**AVIS RELATIF À LA PROTECTION
CONTRE LES EVENTUELS EFFETS NOCIFS ET NUISANCES
PROVOQUÉS PAR LES RAYONNEMENTS NON IONISANTS
GÉNÉRÉS PAR DES ANTENNES ÉMETTRICES STATIONNAIRES**

Commune : NIVELLES - Exploitant : ORANGE

Référence exploitant : 251W1_2 / 32251W1_2 / 42251W1_2 / 52251W1_2

Rapport n° 2539 / 2023

Figure 2 : Vue en plan des installations d'antennes dans un rayon de 300 mètres autour de l'installation faisant l'objet de la demande d'avis

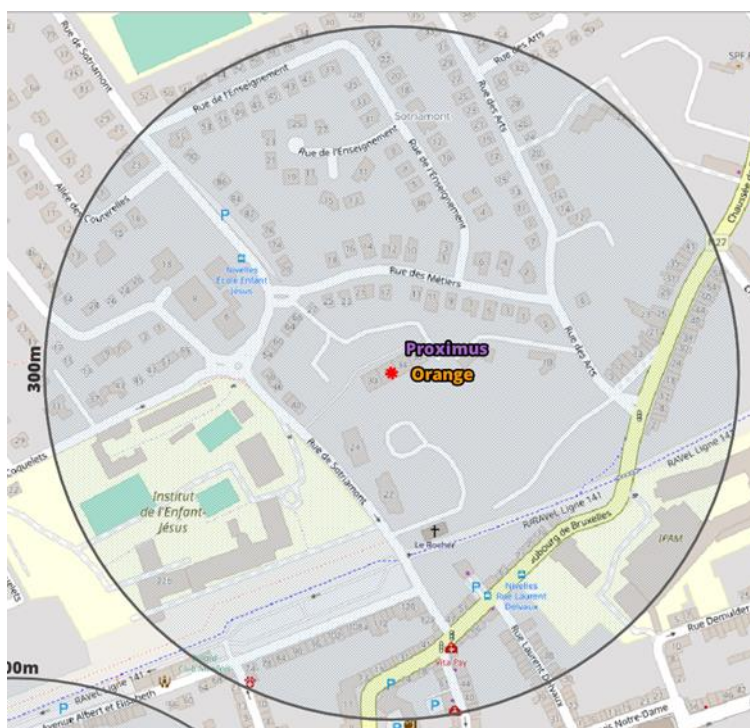
Le plan en projection verticale de la figure 2 indique la localisation des antennes actives éventuelles visées par le décret et situées dans un rayon de 300 mètres autour de l'installation référencée dans le paragraphe 2. Les données de localisation de ces antennes et les avis correspondant sont accessibles via le cadastre en ligne des antennes émettrices stationnaires⁶.

Compte tenu du nombre d'installations localisées dans la figure 2, il apparaît que l'intensité du rayonnement électromagnétique généré, dans les lieux de séjour situés à proximité de l'installation référencée dans le paragraphe 2, par l'ensemble des antennes émettrices stationnaires de l'ensemble des exploitants du même site d'antennes émettrices stationnaires respecte la limite fixée à l'article 4, § 2 du décret.
